工程指示 / 要求簡箋(E.I.)

工程指示編號：EI / 0209 / 19

工程名稱：觀塘裕民坊

工程項目：幕牆 隔音窗樣板 (T1CW/F-2)

1 PART ELEVATION FOR CURTAIN WALL

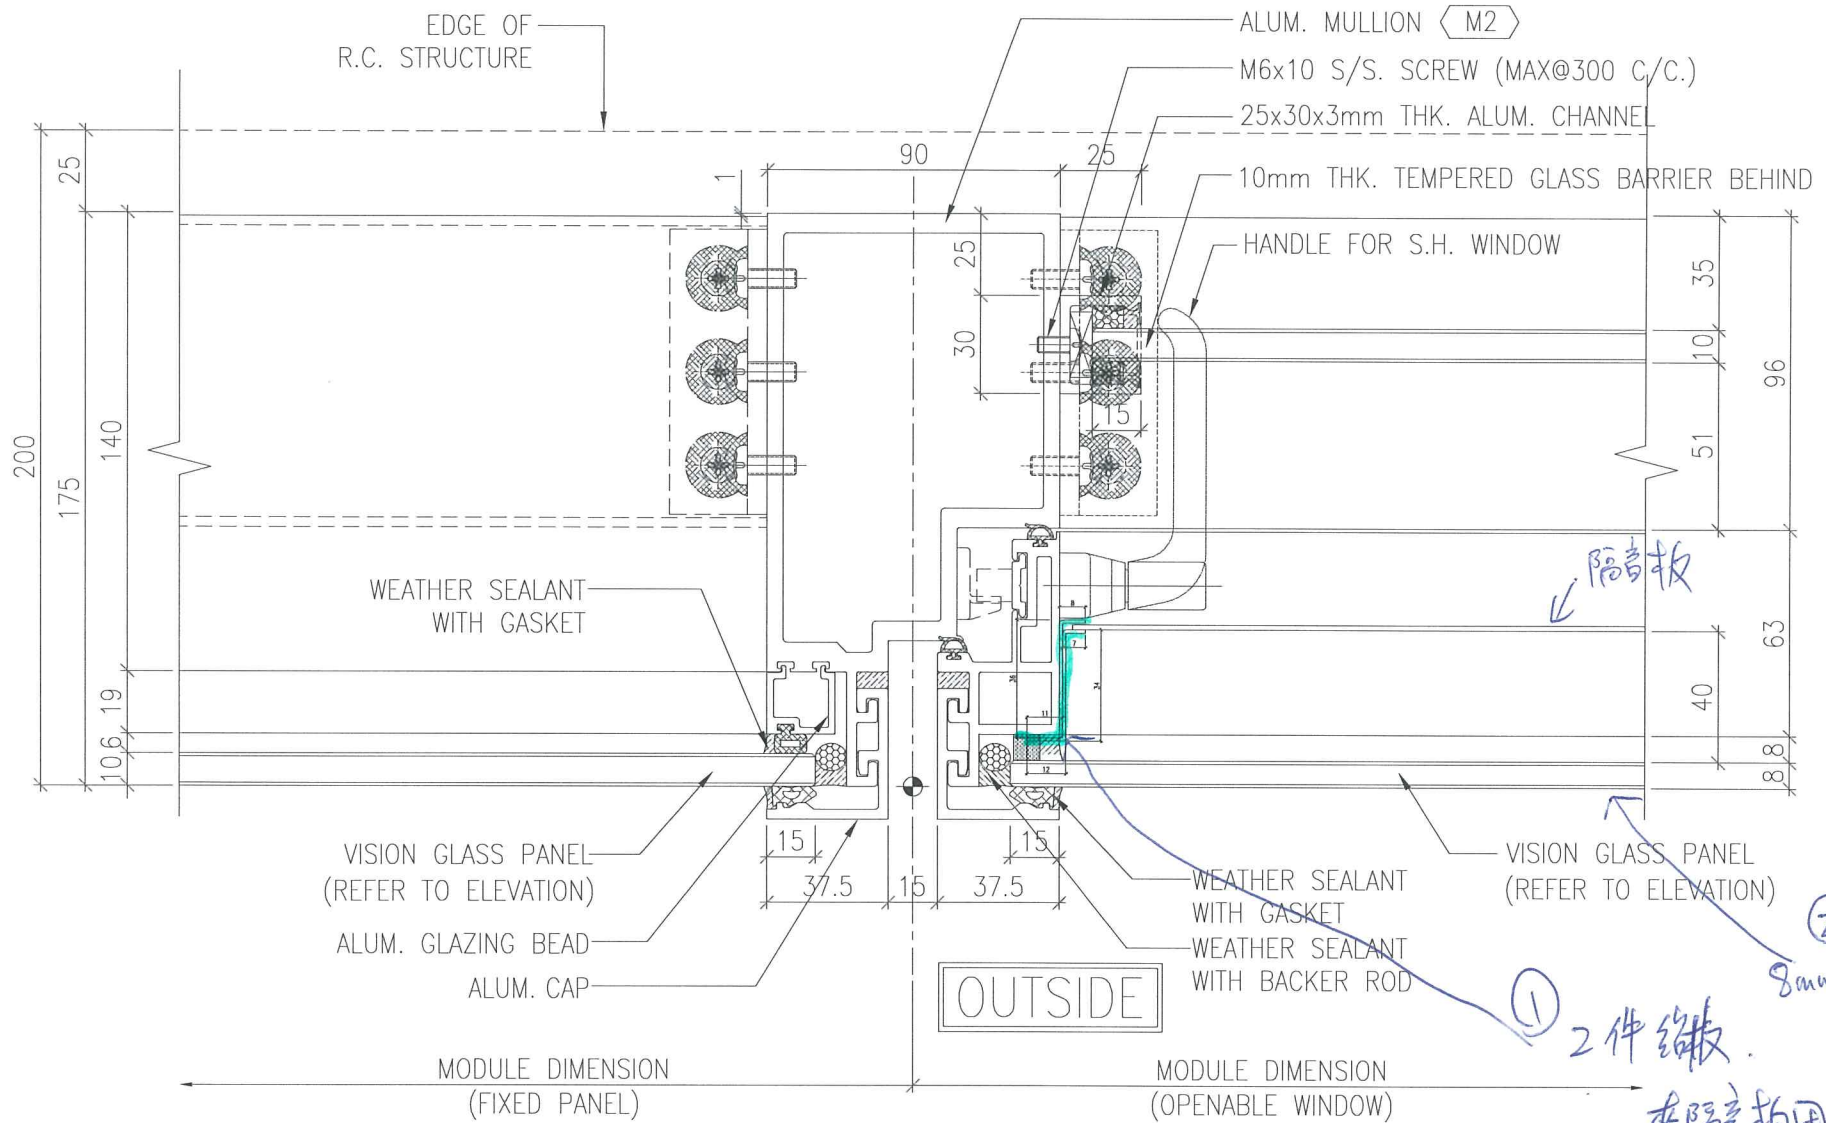
Acoustic window 做板

隔音板

① 2件组做
在隔音板用
用膠黏

② 8mm 單片

1 TYPICAL MULLION DETAIL
5001 CURTAIN WALL

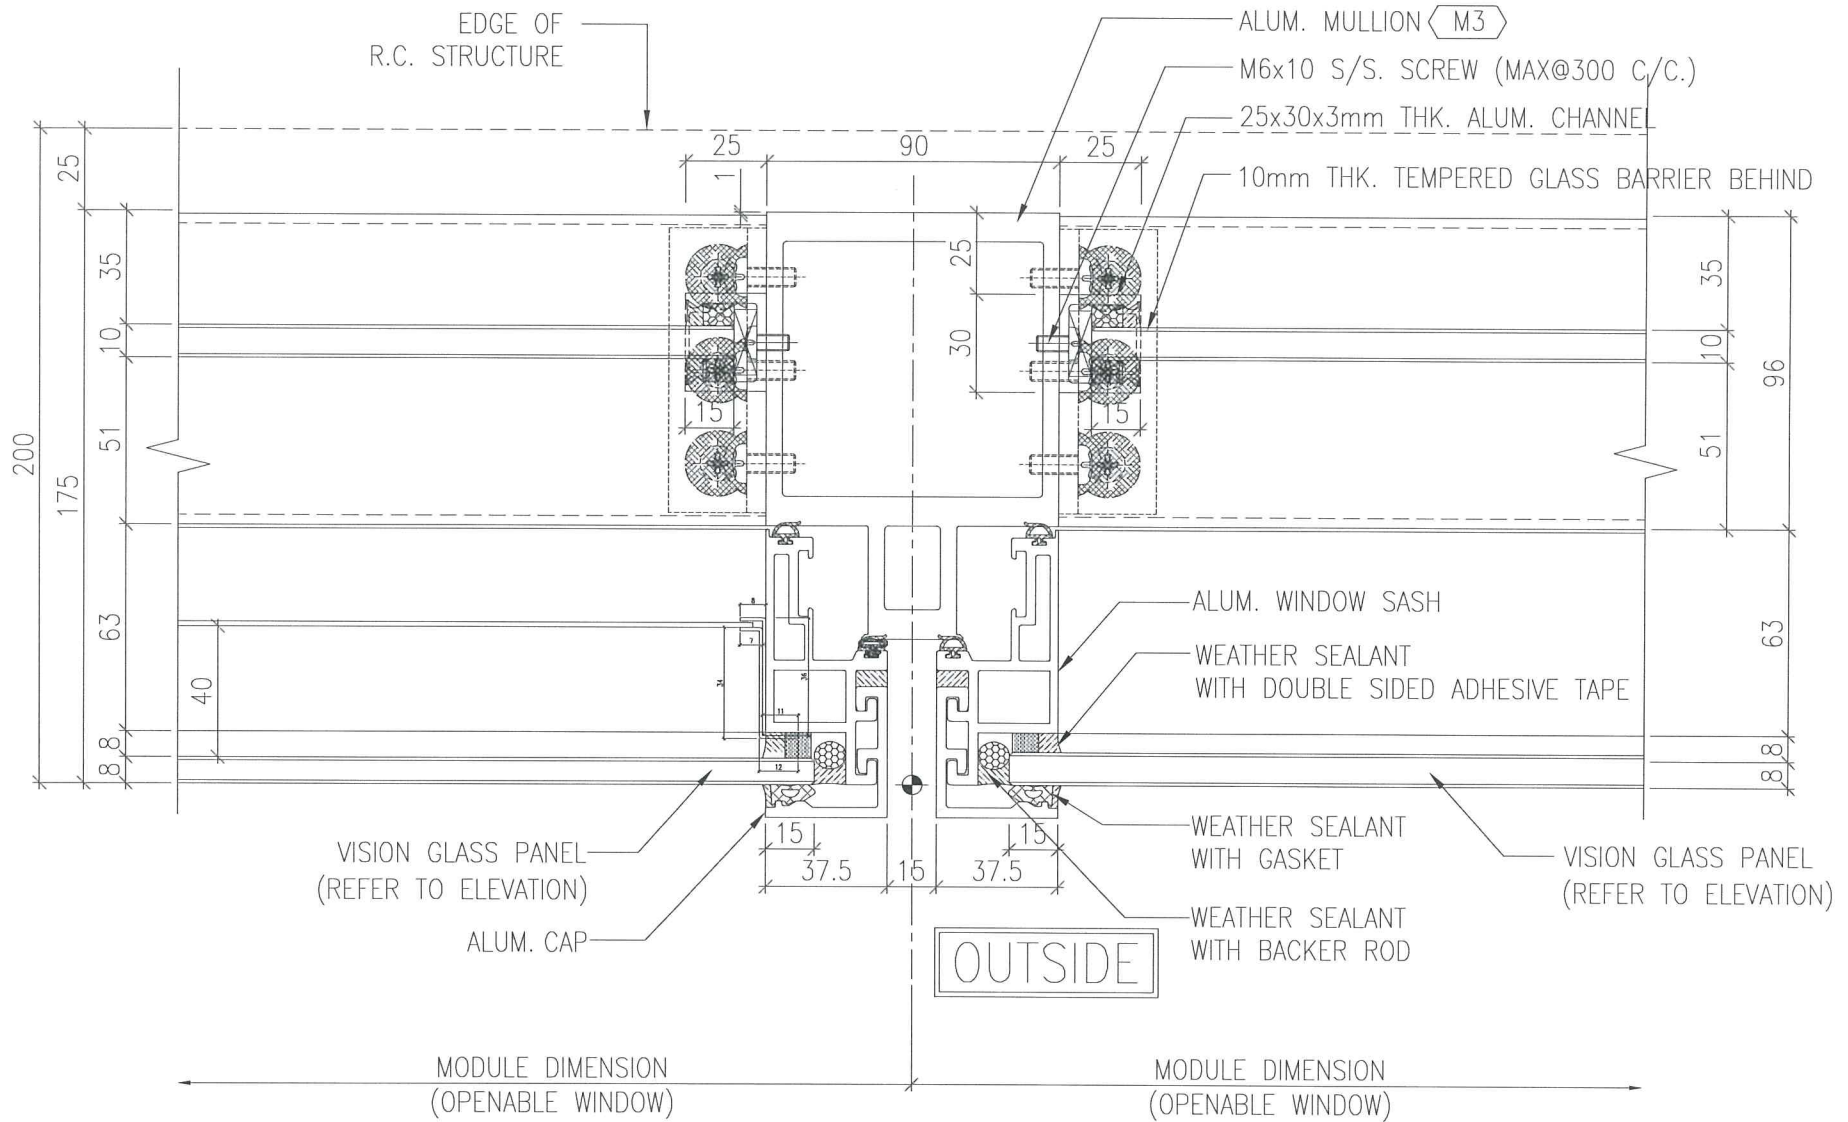
②

內玻璃面與外隔音板面要求距離

1
6003 TYPICAL TRANSOM DETAIL
CURTAIN WALL

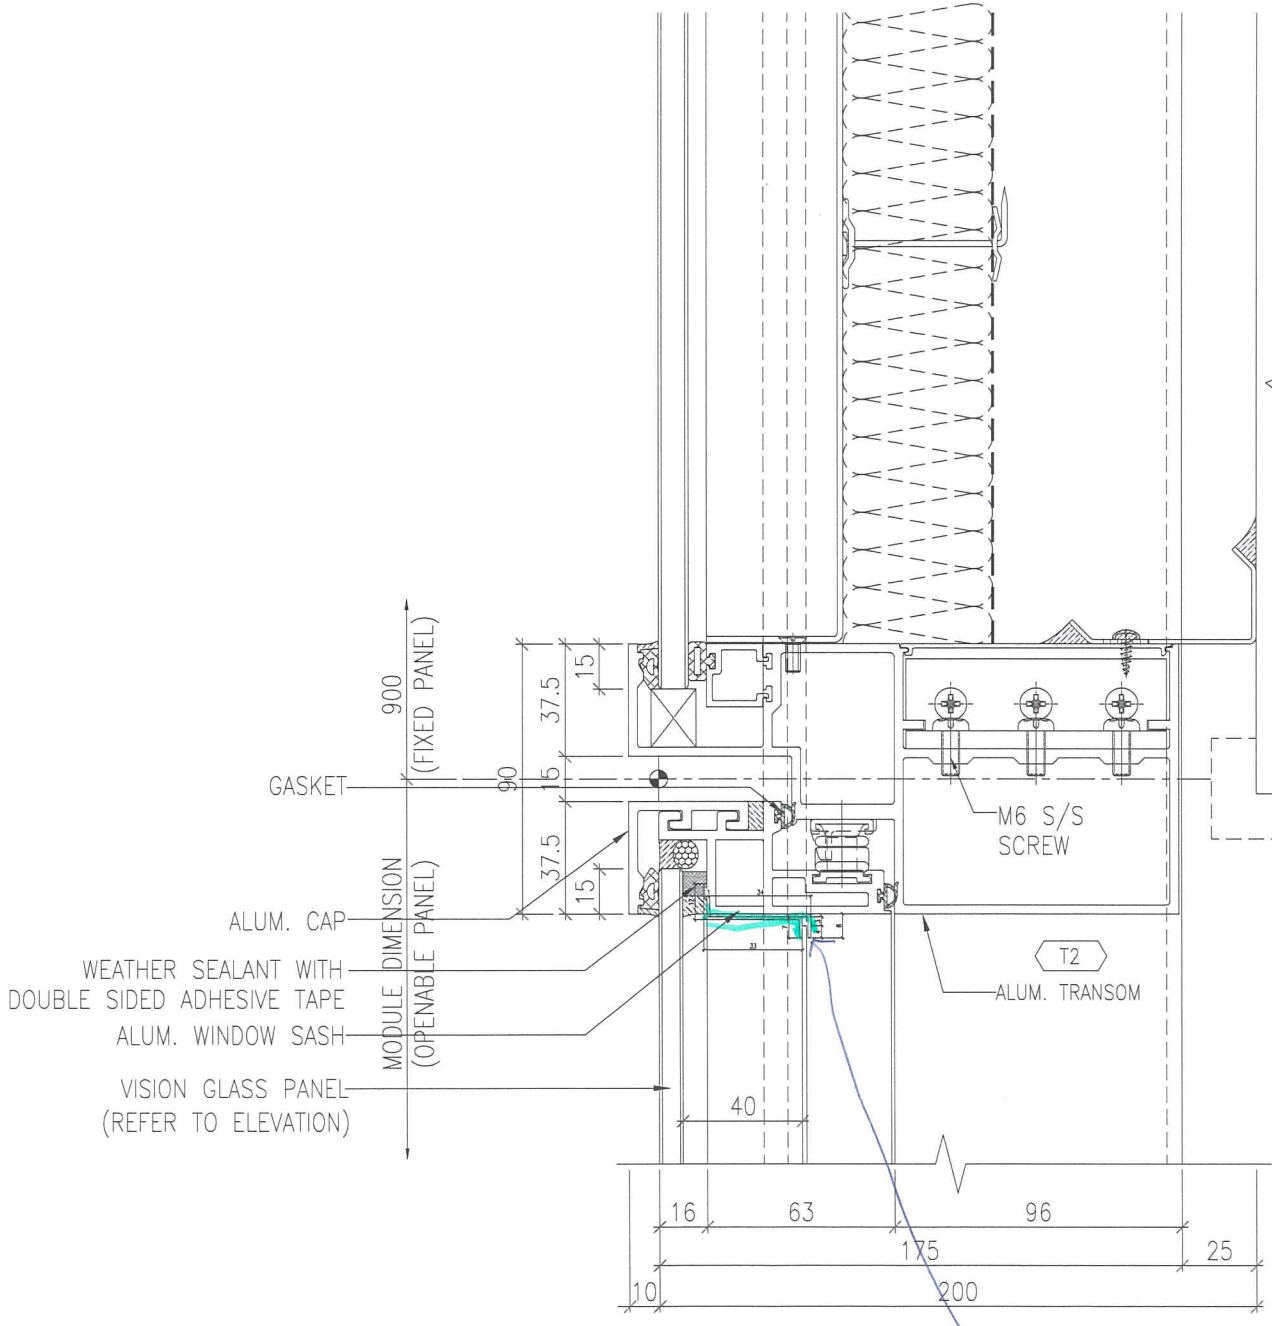
3

2件鋁板

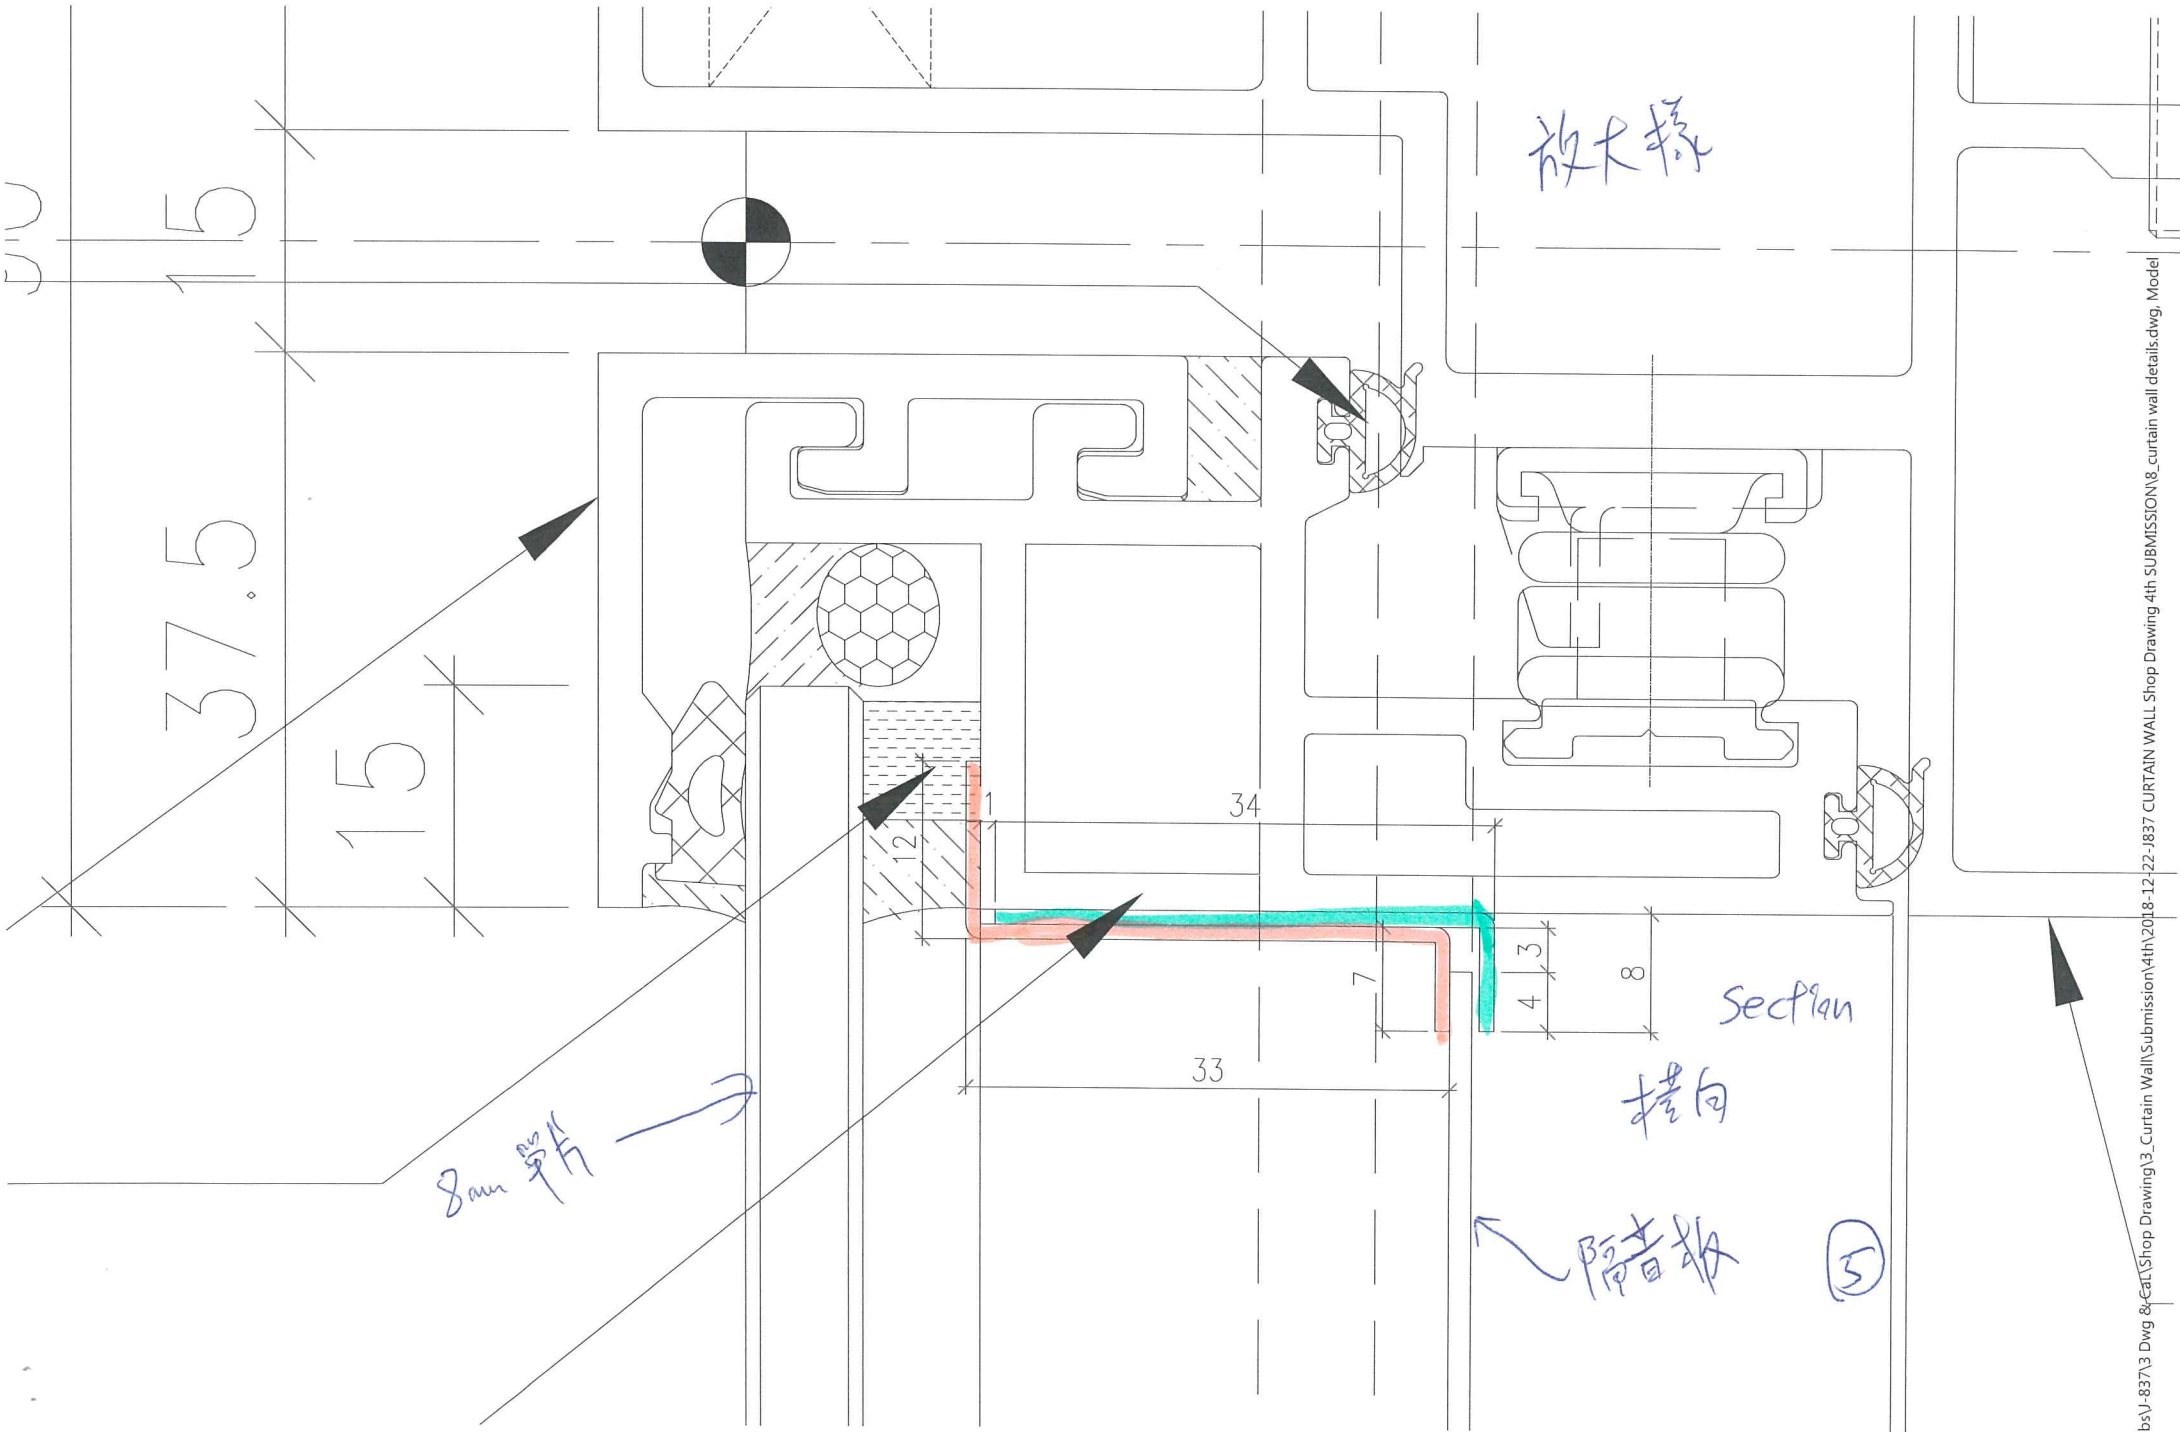
④

放大樣

Section

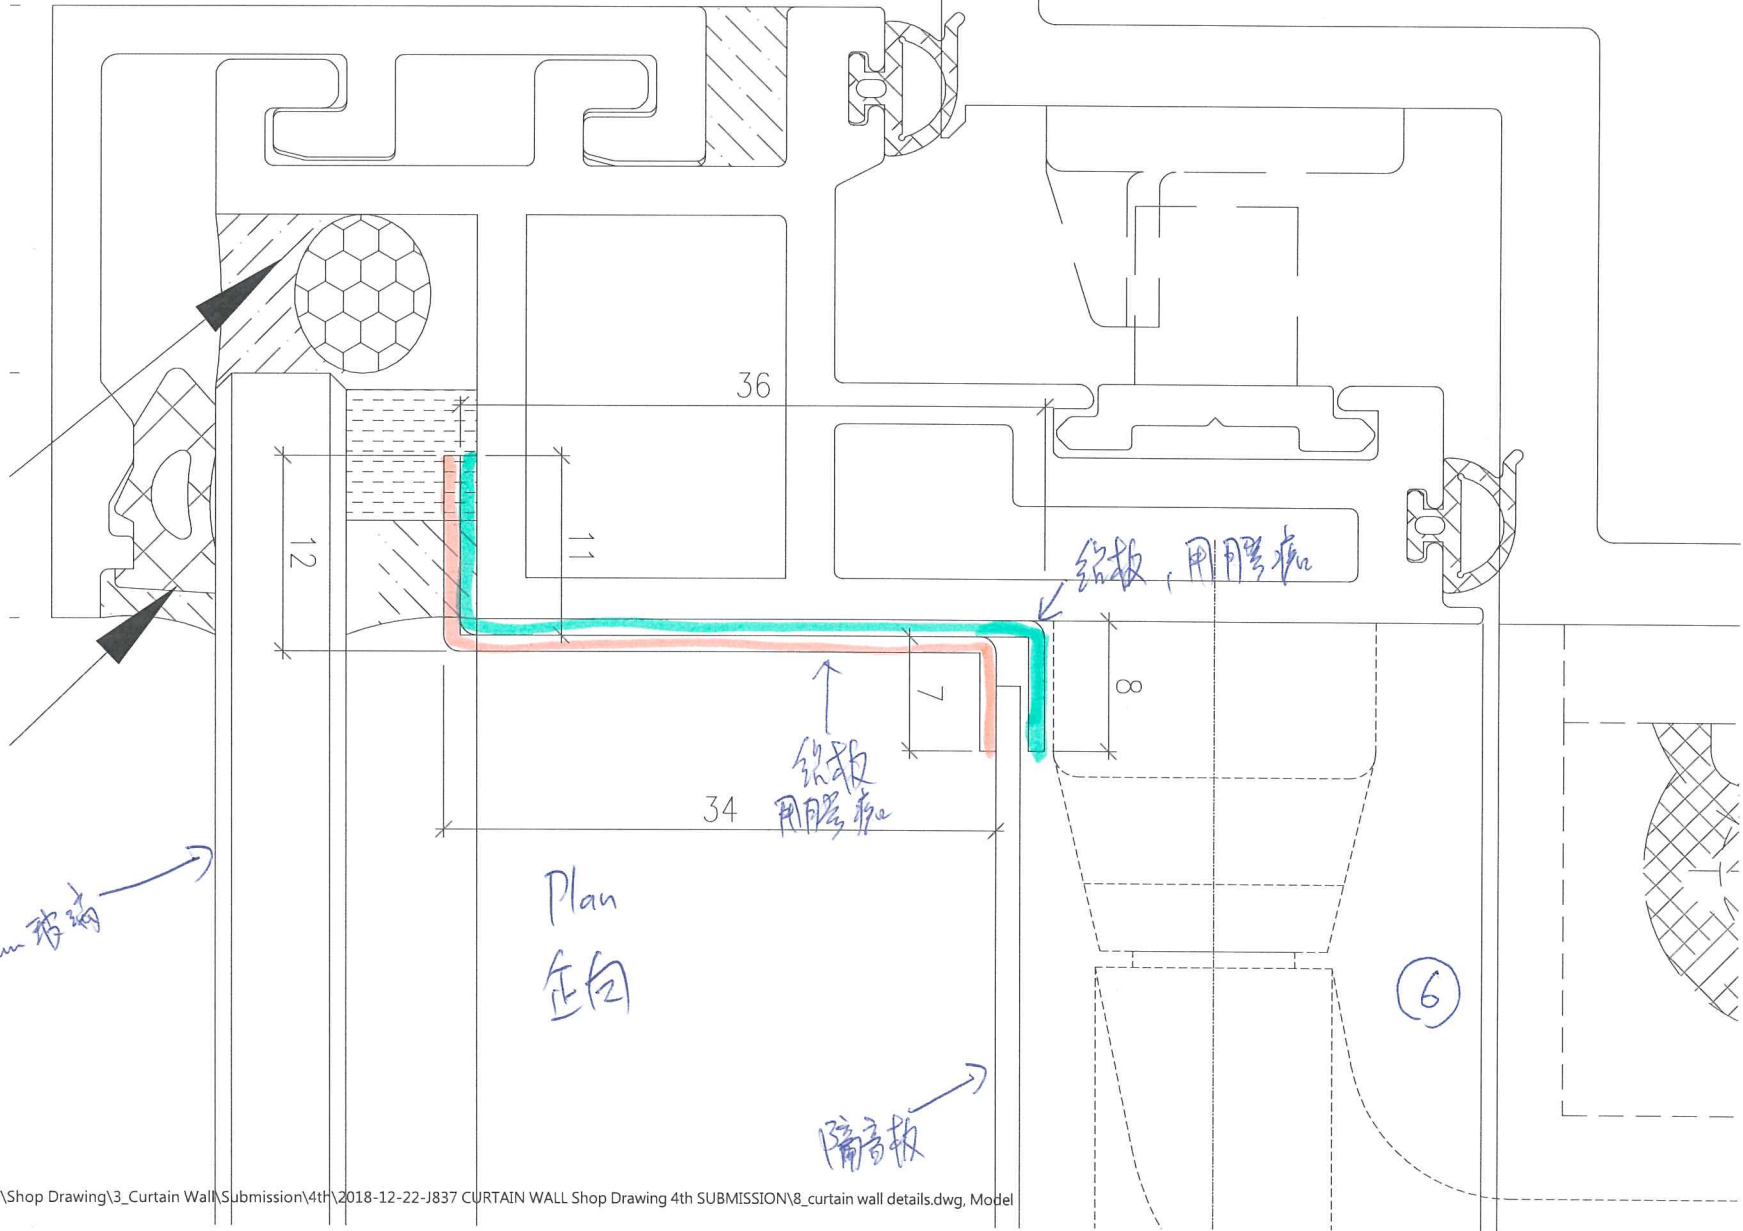
橫向

隔音板

8mm 單片

Scan 玻璃 →

Plan
在句

铅板
用胶板

铅板, 用胶板

隔音板 →
